## 改善箇所説明図

### 不具合発生箇所

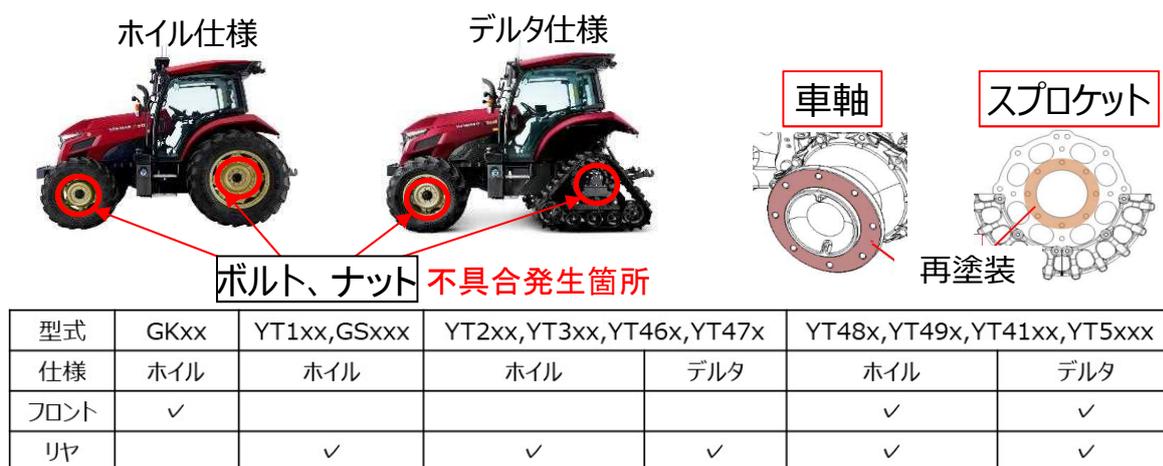
農耕用トラクタの車軸及びトランスミッションにおいて、塗装方法が不適切な為、ホイールボルト・ナット及び塗装後のトランスミッションに組付したボルト・ナットが緩むことがある。そのため、そのままの状態で作業を続けると、ボルト・ナットが外れ部品が落下、または最悪の場合、脱輪するおそれがある。

ホイール及びデルタ仕様の該当型式の車軸及びスプロケットについて、再塗装の上、ボルト・ナットを規定トルクで締め直す。また全車両、塗装後のトランスミッションに組付したボルト・ナットを増し締めする。

は、増し締め部品を示す。

は、再塗装部品を示す。
